目前，部份进口变频模块供应商已废弃生产，工厂无法采购到模块供应市场变频机的维护，给售后服务质量造成重大的影响。变频空调维修是售后服务的重点和难点，为保障售后维修处理问题的及时性，特制定变频模块替换指引。

#### 附：变频空调模块替换一览表

图 1

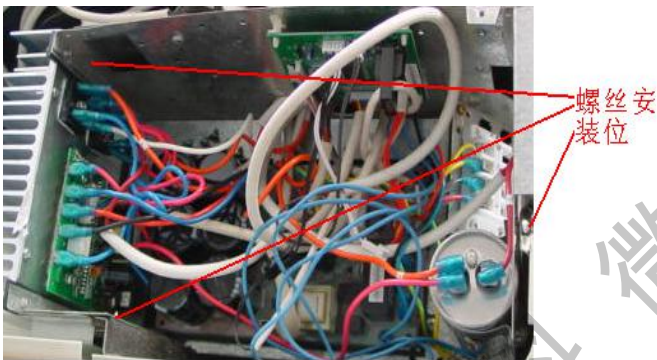
- 1、KFR-50LW/BPY、KFR-50LW/FBPY 变频柜机室外电控使用的变频模块是三菱四电源 MCU 芯片模块，市场上 E、F 型 50 变频柜机若出现室外变频模块损坏或室外主控板损坏，需更换整个室外电控盒组件(新室外电控盒组件编码为：2334820000 见图 1)。
- 2、内机的“L”线（红色线或棕色线）、“N”线（蓝色或黑色线）、“S”线（黄色或白色）必需对应连接到外机的“L、N、S 端子上，见图 2。
